Settore Ecosistema Costiero e Acque

OGGETTO: S1055 - Verifica di assoggettabilità alla VIA per il progetto denominato: "Installazione di n. 1 aerogeneratore della potenza di 4,5 MW in località "Piansottano", nel comune di Cairo Montenotte (SV)."
Proponente: Artemisia Wind srl.
Avvio fase di completezza ex art. 19 comma 2 del D. Lgs. n° 152/2006.

Nella seguente immagine si riporta la rappresentazione dell'area di intervento (aerogeneratore) rispetto ai corpi idrici individuati nel PTA e rispetto alle concessioni di derivazioni come da DB regionale.

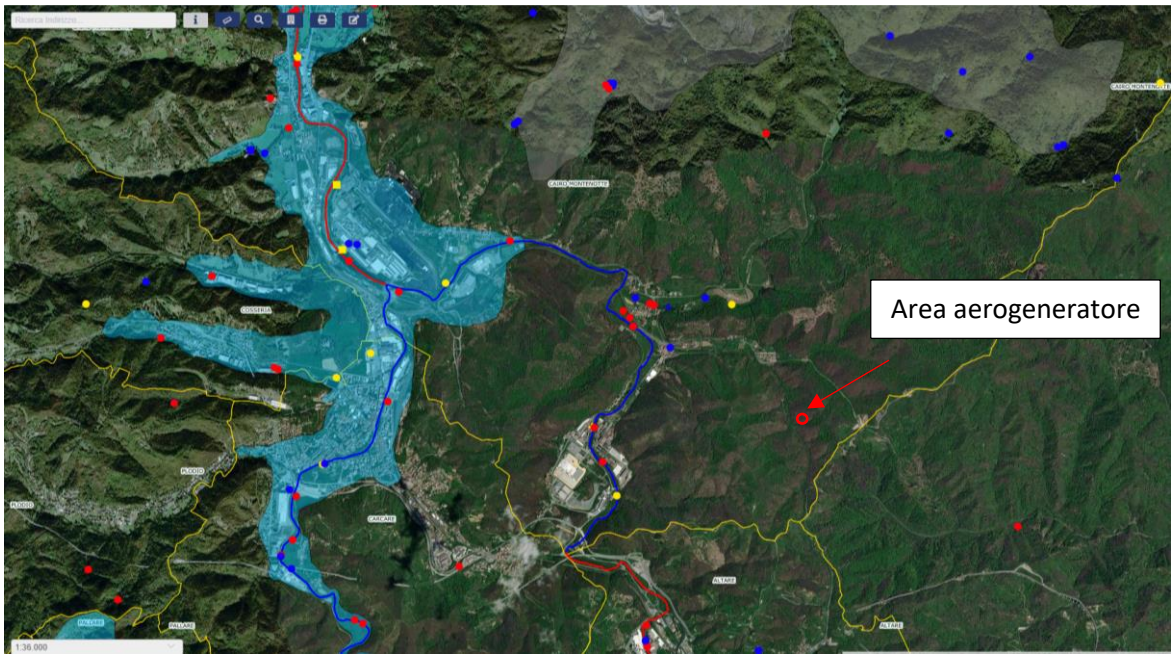
Dal punto di vista del vigente Piano regionale di Tutela delle acque – PTA (approvato con DCR n. 11/2016) l'intervento in oggetto non interessa corpi idrici individuati nello stesso PTA, né superficiali, né sotterranei. Inoltre in base al database regionale alla data del 25/06/2025 non risultano in tale area derivazioni ad uso potabile.

Nella stessa documentazione si legge, tuttavia, anche che, in fase di cantiere, *"sarà possibile il verificarsi di interferenza con falde sospese connesse ad alcune zone sorgentizie presenti, in particolare in corrispondenza della zona umida alla testa del Rio Cappelletta dove è prevista la realizzazione della pista provvisoria"*. Si legge altresì che detti eventuali impatti vengono ritenuti facilmente mitigabili con accorgimenti e soluzioni progettuali brevemente illustrati. Su tale aspetto si ritiene necessario un approfondimento.

Per quanto sopra rappresentato si chiede pertanto che venga approfondita e meglio motivata la possibilità del verificarsi di interferenza con falde sospese connesse ad alcune zone sorgentizie presenti, in particolare in corrispondenza della zona umida alla testa del Rio Cappelletta dove è prevista la realizzazione della pista provvisoria e si chiede altresì di meglio dettagliare le misure di mitigazione previste.
